Réponse au postulat n° 011 déposé par Mme Pascale Spicher (PS) « Améliorer la sécurité sur le chemin et autour de l'Ecole des Rochettes »

En mars 2017, le Conseil général a transmis le postulat de Mesdames Mélanie Maillard Russier et Pascale Spicher relatif à l'amélioration de la sécurité sur le chemin et autour de l'Ecole des Rochettes. Ce postulat invitait le Conseil communal à établir un inventaire des dangers pour les écolières et écoliers qui fréquentent l'Ecole des Rochettes et à définir les mesures à prendre pour les faire disparaître.

Afin de disposer d'un avis externe, le Conseil communal a mandaté le 16 juin 2017 M. Claude Morzier, ancien ingénieur cantonal et expert SEC, afin d'analyser les cheminements scolaires liés à l'Ecole des Rochettes dans un périmètre bien défini. Le 16 juillet 2017, M. Morzier nous a transmis son rapport d'expertise. Celui-ci a permis de détecter plusieurs lacunes en matière de sécurité sur le chemin de l'école. Les points les plus importants sont des traversées et les passages piétons (PP), soit :

Photo n°2

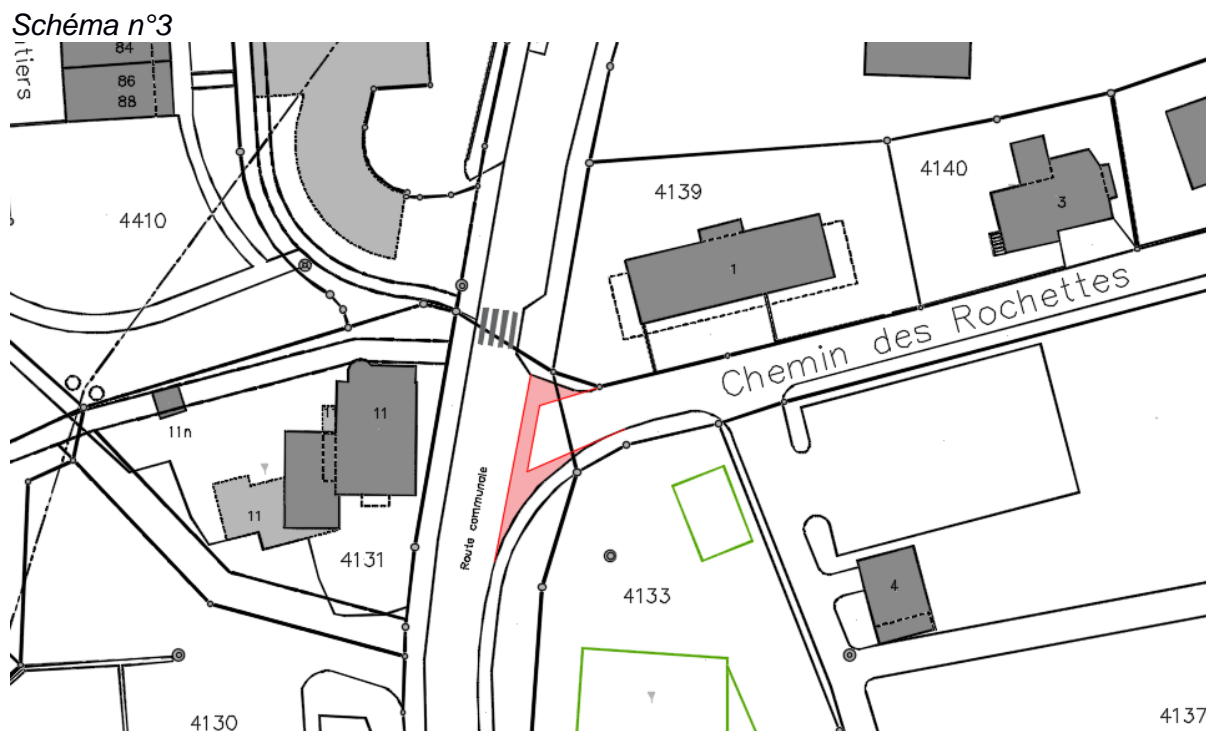
Au passage piéton du carrefour du Bugnon, la visibilité depuis la zone d'approche ouest vers la route de Bugnon est très insuffisante pour les enfants (glissière avec une hauteur de 80 cm). Proposition est faite de supprimer la glissière et de tailler la végétation. La zone de l'école peut être protégée par une glissière à l'arrière du trottoir, et le trottoir par une bordure haute de 30 cm.

Il est admis que la glissière actuelle (photo n°1) d'une hauteur de 80 cm et fermée sur toute sa hauteur masque considérablement les piétons au PP (sud) de la route du Soleil. Toutefois, nous ne devons pas négliger que celle-ci a été mise en place suite la demande des parents afin de protéger les enfants, d'une part dans la zone derrière l'école, et d'autre part en attente au passage piétons.

Afin de remédier à cela, nous préconisons le remplacement de cette glissière par un nouveau modèle plus léger (photo n°2).
